令和７年 12 月 13 日（土）開催　太陽光発電事業説明会　議事録

（仮称）埼玉県坂戸市成願寺太陽光発電所

第２回　事業計画説明会

2．設計変更について（3）

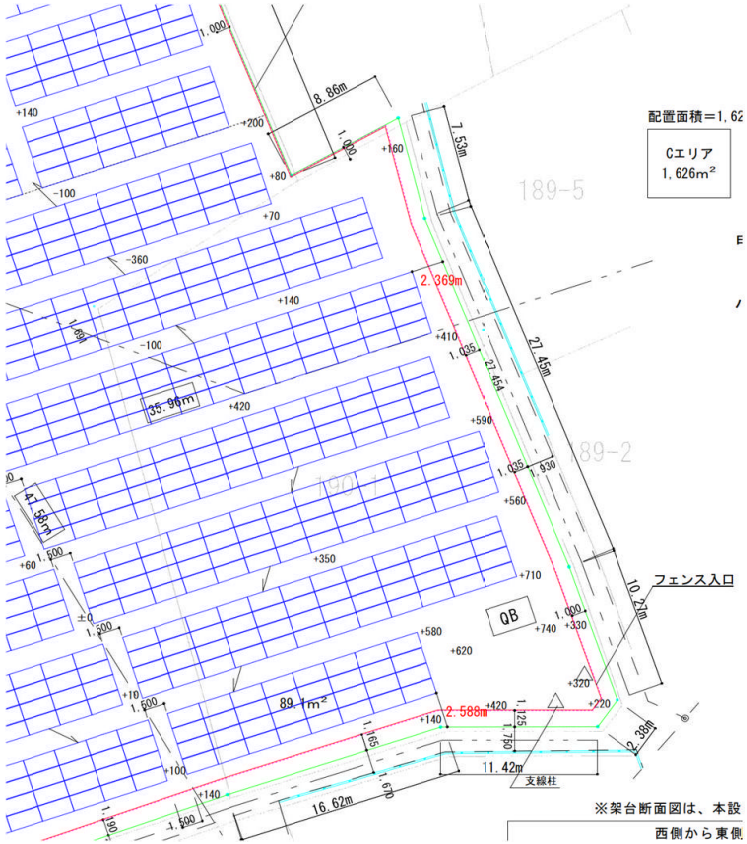
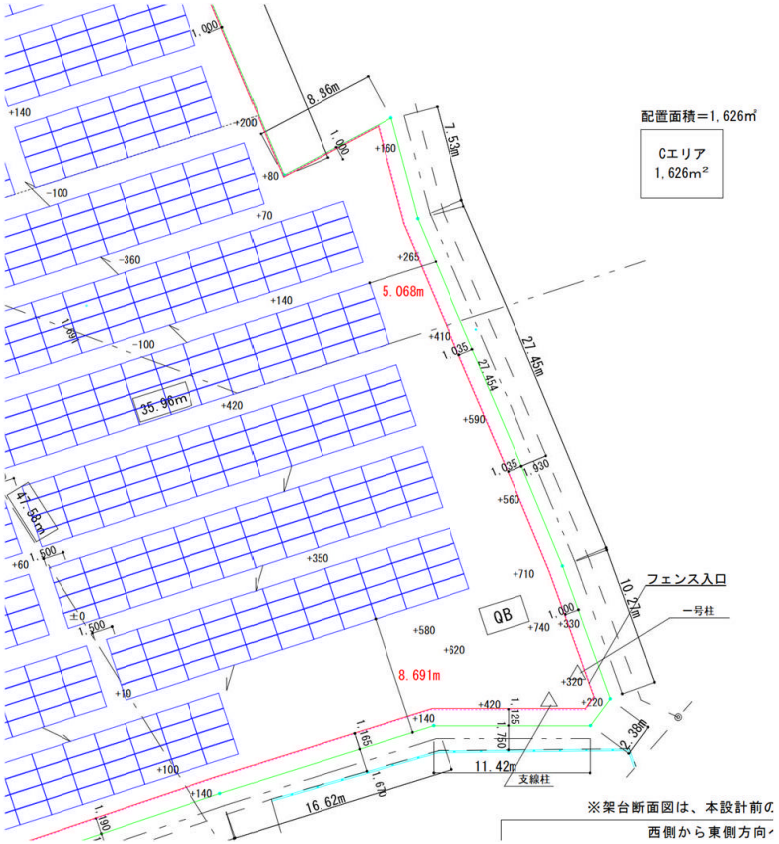
前説明会において、隣接住民様より、
景観の面や、反射光が気になるという点から、
「自宅と太陽光パネルの離隔距離を、もう少し広げられないか」
とご要望を頂きました。

対応と致しまして、
配置計画を変更し（添付資料①）、東側、南側の住宅からの離隔距離を広げることで、
隣接住民様よりご承諾を頂きました。

案内図　搬入路（縮尺：１／１００００）

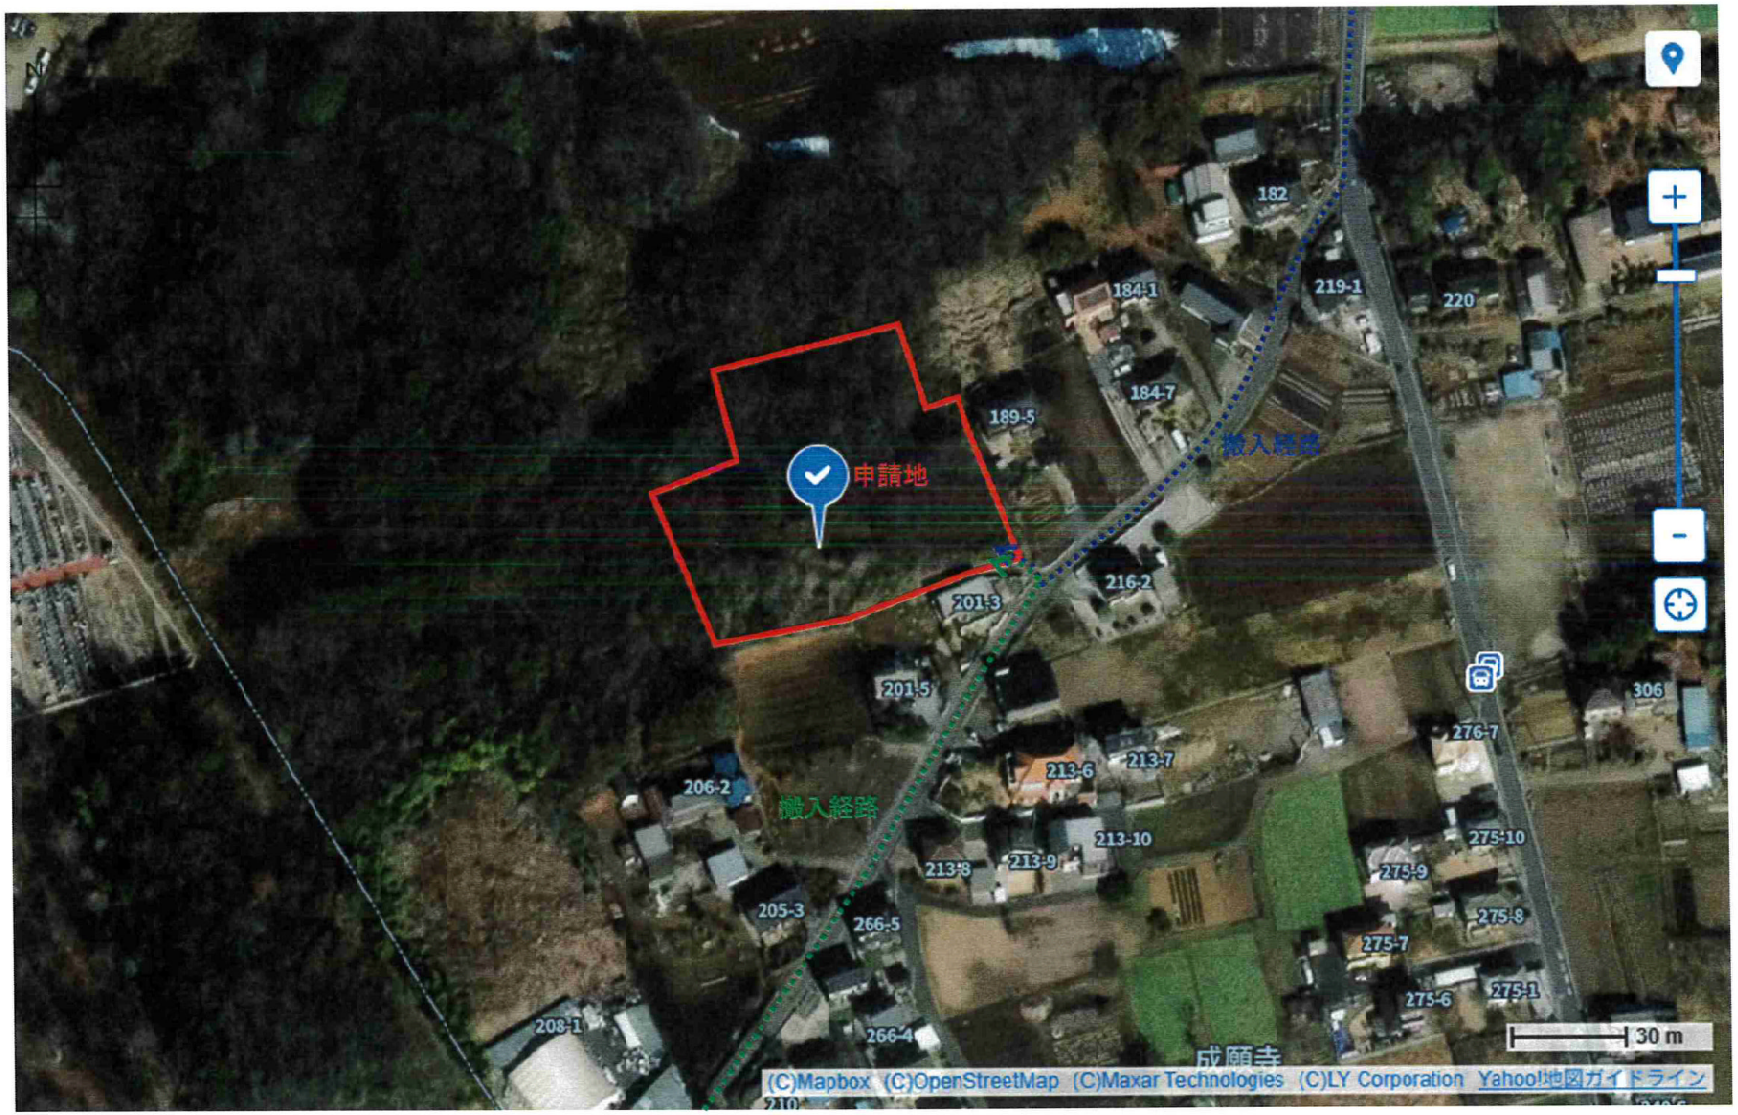
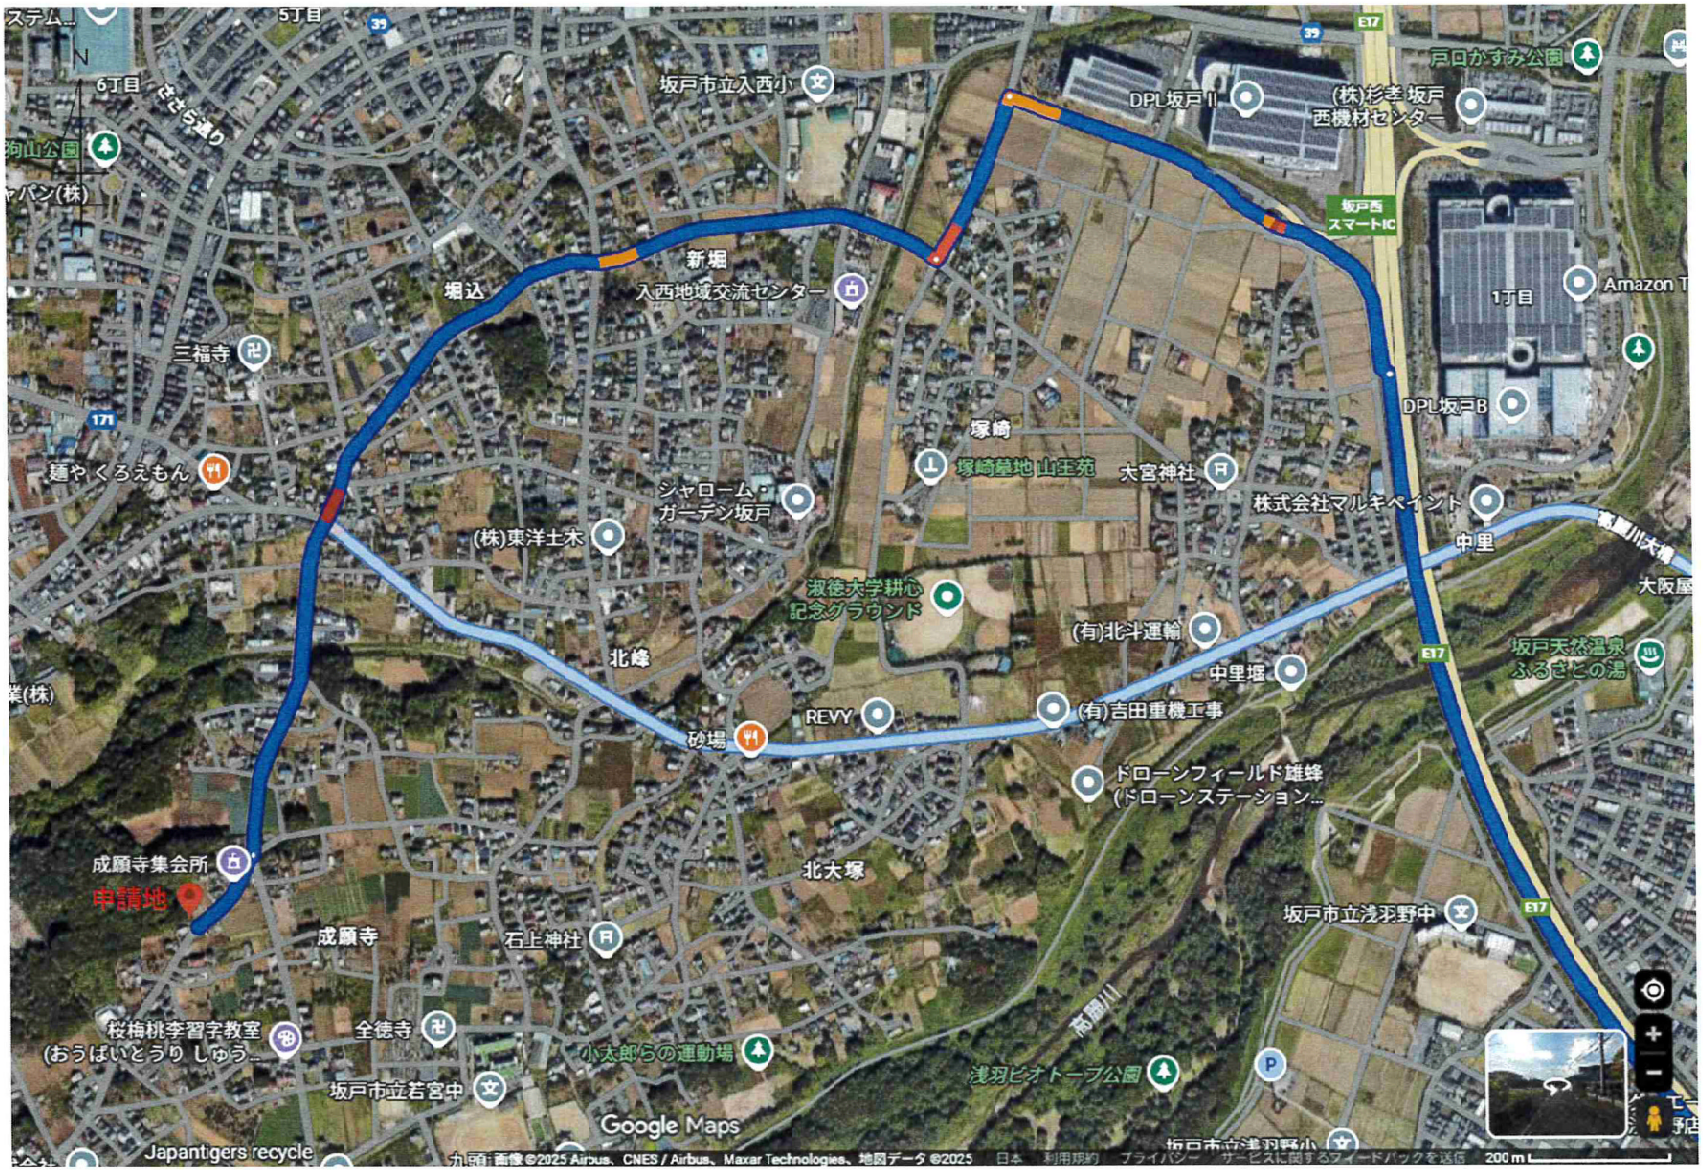
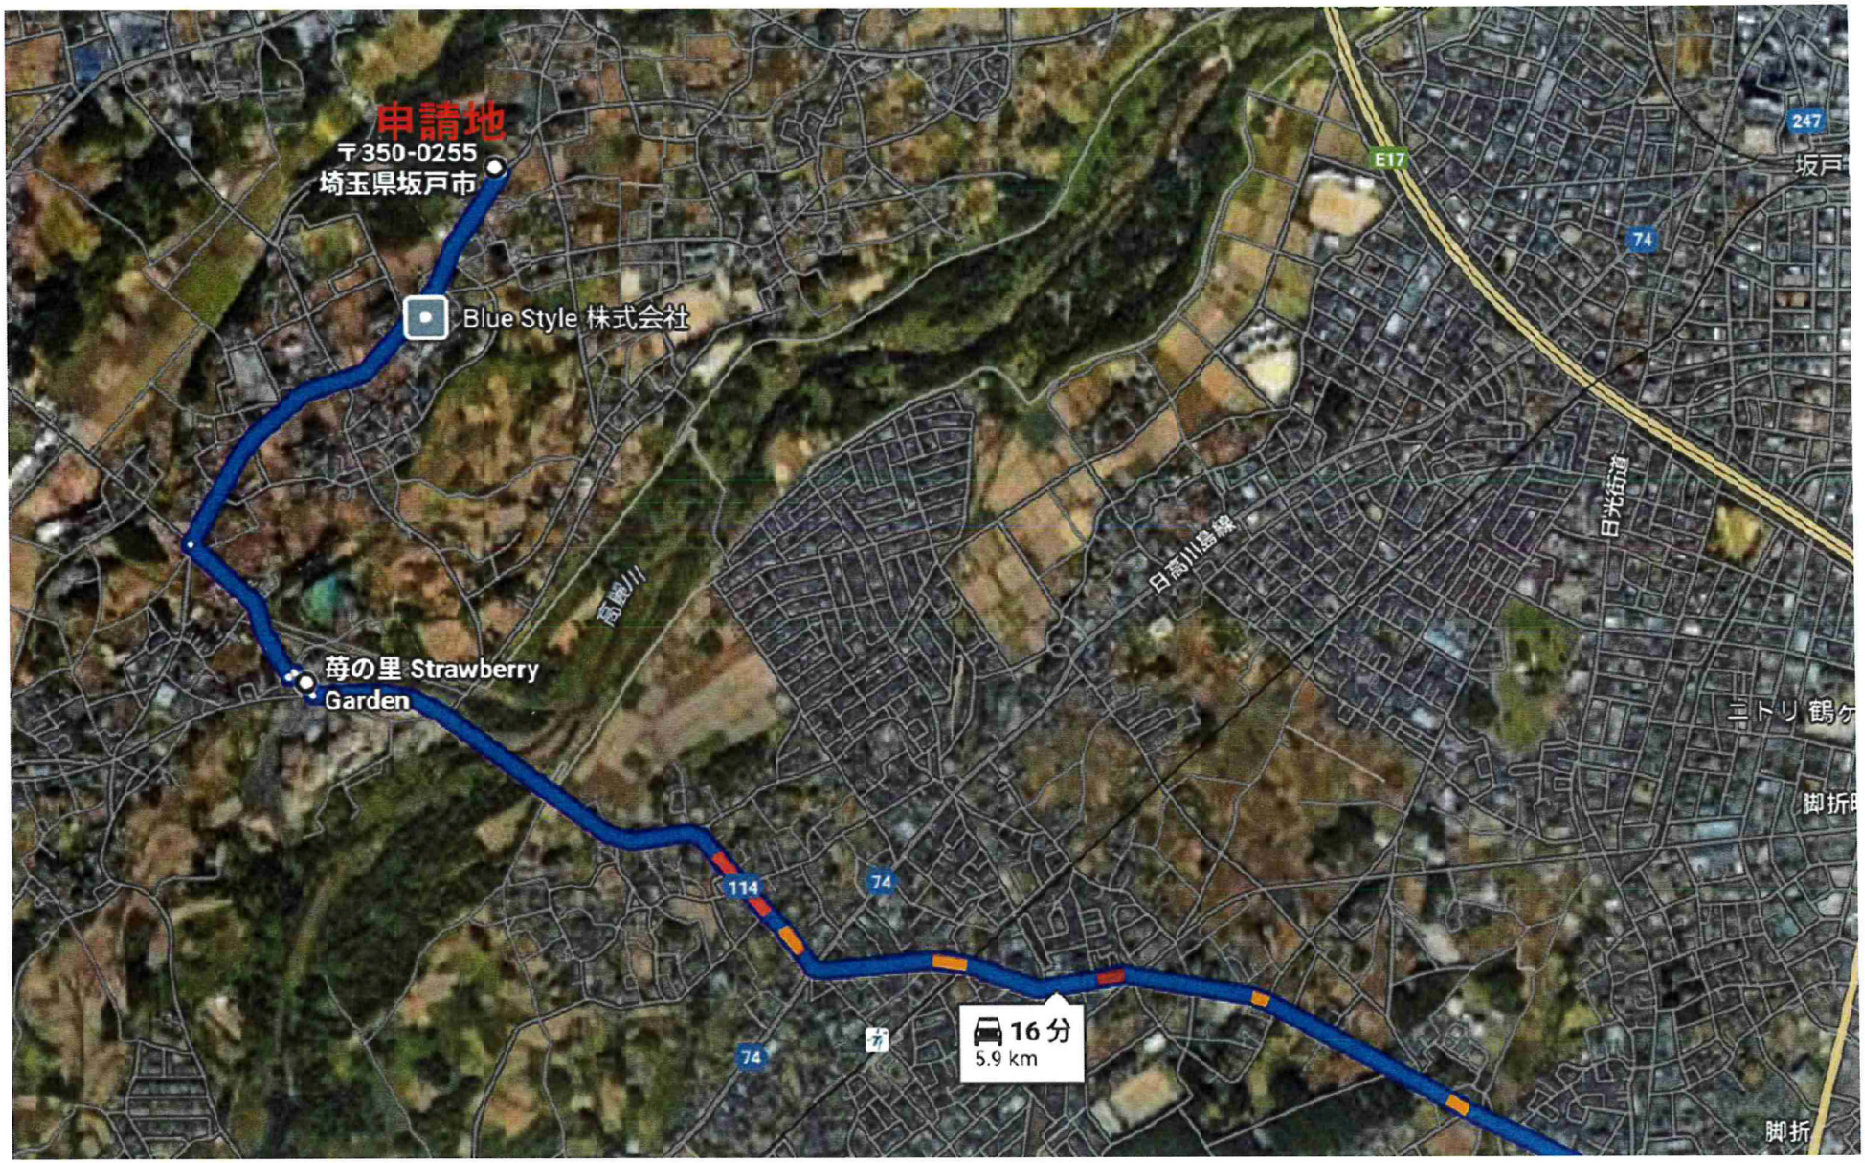
前説明会において、参加者様より、
「搬入、搬出の際の車両はどこを通行するのか」
とご質問を頂きました。

経路については、添付資料②をご参照ください。
こちらは市へも提出しております経路図となります。
